改善箇所説明図

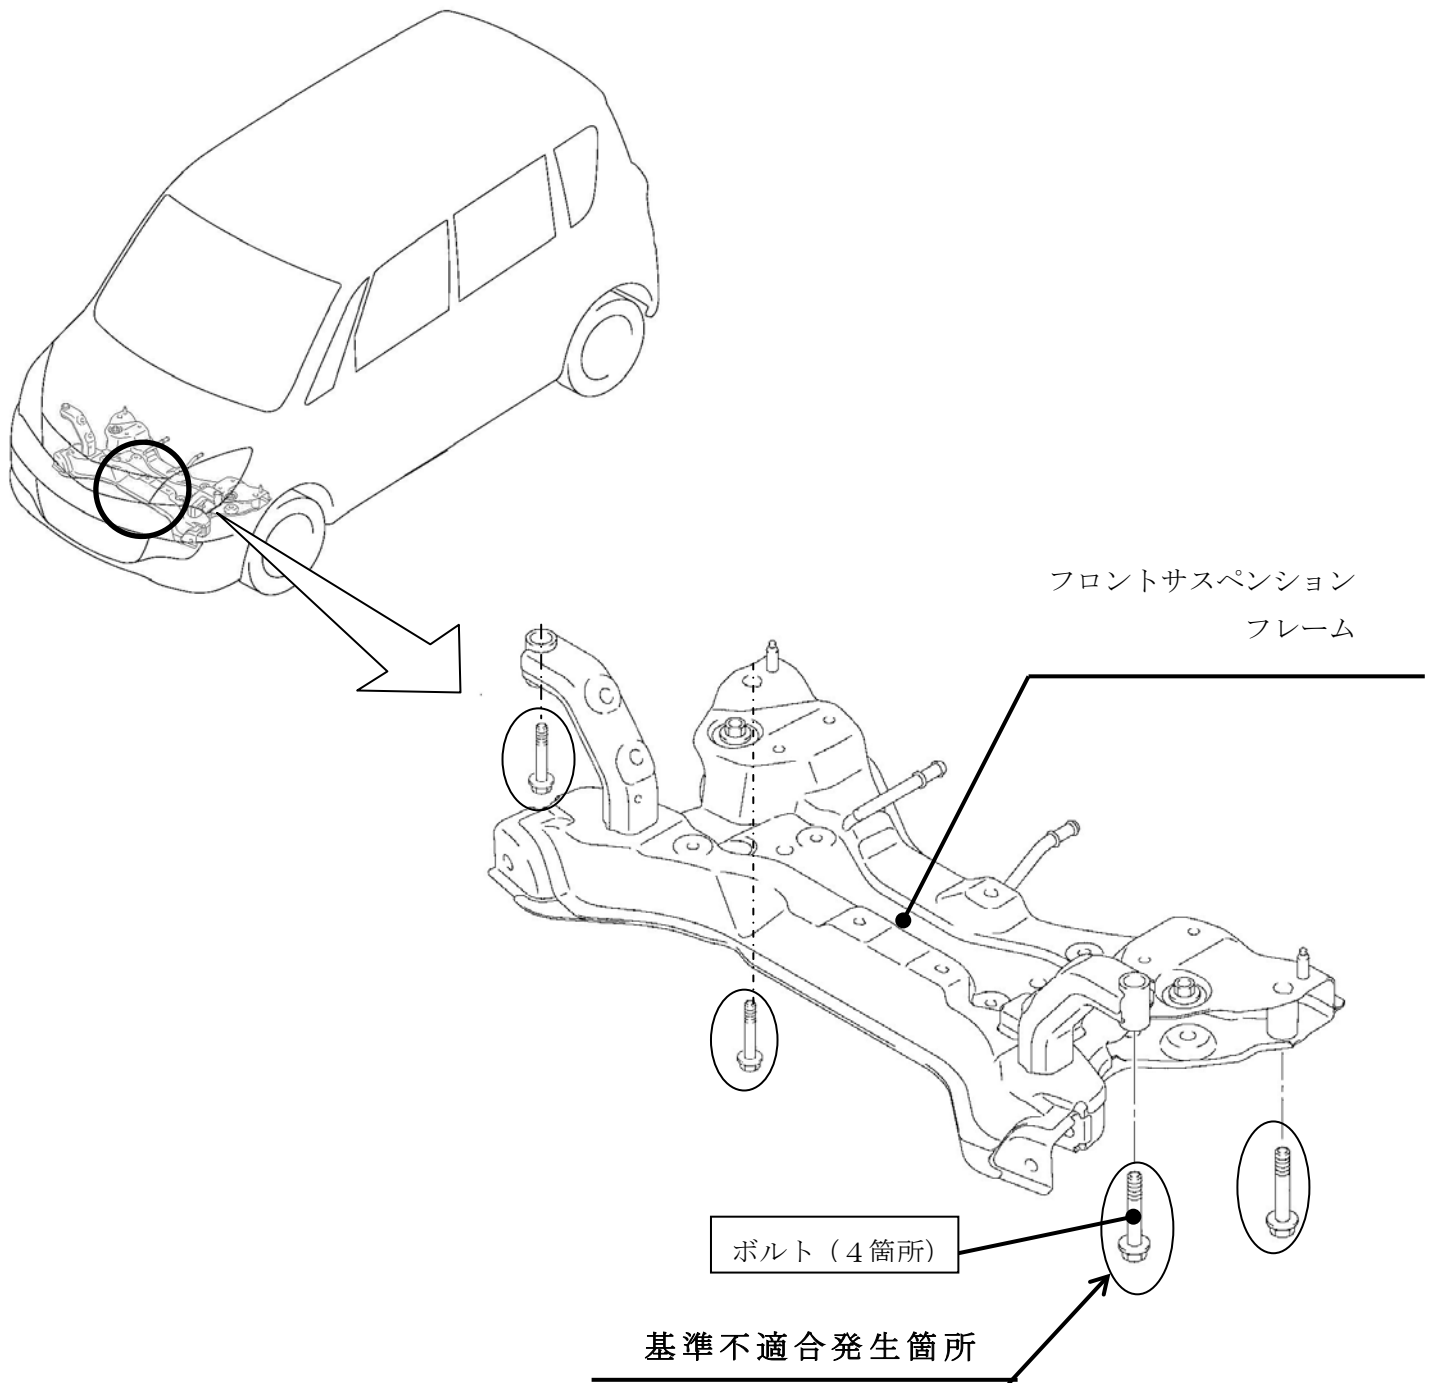
フロントサスペンションフレームを車体フレームに固定しているボルトの締結力が不足しているため、当該ボルトが緩み、異音が発生するものがある。そのため、そのまま使用を続けると当該ボルトが脱落し、最悪の場合、かじ取り性能が低下するおそれがある。

フロントサスペンション締結ボルトを新品と交換し、正規の締付けトルクで締付ける。
